Or.271.2.17.2017.JPA

Dot. postępowania prowadzonego w trybie porównanie cen pn „Pełnienie funkcji Inspektora nadzoru inwestorskiego w pełnym zakresie realizowanych robót budowlanych we wszystkich branżach na zadaniu inwestycyjnym - budowa budynku przedszkola wraz z zagospodarowaniem terenu, miejscami postojowymi, powierzchniami utwardzonymi, placem zabaw, instalacją gazu, niezbędną infrastrukturą techniczną oraz rozbiórką istniejącego przedszkola na działce nr ewid. 574/11 przy ul. T. Króla 3 w Sandomierzu”. Zadanie inwestycyjne realizowane będzie w ramach Umowy nr RPSW.07.04.00-26-0056/16-00 o dofinansowanie Projektu RPSW.07.04.00-26-0056/16 pn. „Kompleksowy i wieloaspektowy rozwój edukacji przedszkolnej na terenie Miasta Sandomierza”, współfinansowanego z Europejskiego Funduszu Rozwoju Regionalnego w ramach Działania 7.4 „Rozwój infrastruktury edukacyjnej i szkoleniowej” Osi 7 „Sprawne usługi publiczne” Regionalnego Programu Operacyjnego Województwa Świętokrzyskiego na lata 2014-2020.

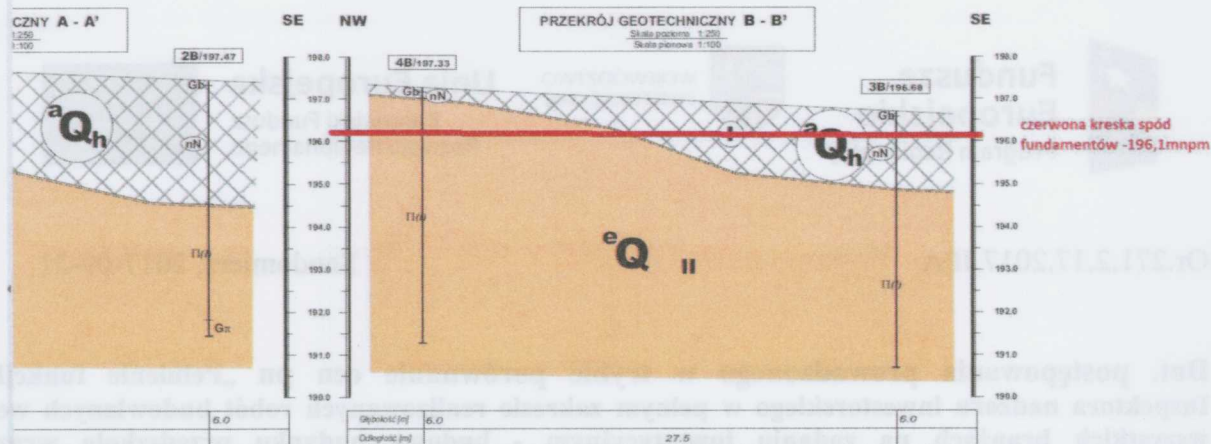
Poziom zera budynku – 197,7mnpm (według zagospodarowania).
spód fundamentów przy odwiercie nr 3B i 4B - na rzędnej 196,1mnpm (-1,6m)

Pytanie 1. Co się dzieje z namułami (grunty niebudowlane) pod poziomem posadowienia?

Pytanie 2 Na co są wymieniane i w jakiej technologii?

Pytanie 3. W projekcie jest wzmianka – cyt. "W przypadku napotkania na grunty nienośne..."

– **geolog napotkał grunty nienośne, rozumie że fakt ten był znany projektantom i projekt musi to uwzględnić...**

Pytanie 4 Czy jest wymiana gruntów w kosztorysie? Ofercie wykonawcy? (ponad metr wymiany gruntu).

W odpowiedzi na pytania 1,2,3 informujemy, iż problematyka wymiany gruntów w nich poruszona została opisana w zamiennym opisie technicznym do projektu wykonawczego stanowiącego uzupełnienie dokumentacji projektowej i SIWZ (Folder: Zamiennne opisy techniczne i przedmiary - pkt.9. Rozwiązania konstrukcyjno-materiałowe - ppkt.9.3.1 Fundamenty).

W odpowiedzi na pytanie 4 informujemy, że po wprowadzeniu zmian w opisie technicznym do projektu, zostały wprowadzone również korekty /zmiany do przedmiaru robót. Nadmieniamy, że z uwagi na ryczałtową formę wynagrodzenia dla wykonawcy robót przedmiar robót jest materiałem pomocniczym przy wycenie robót.

W kosztorysie ofertowym wykonawca uwzględnił wykonanie poduszek piaskowych pod fundamenty o stopniu zagęszczenia $I_s > 0,95$, dowóz piasku do zasypu wykopów, zasypywanie wykopów dowiezionym piaskiem, koszt utylizacji gruntu z nasypów niekontrolowanych i wykopów.
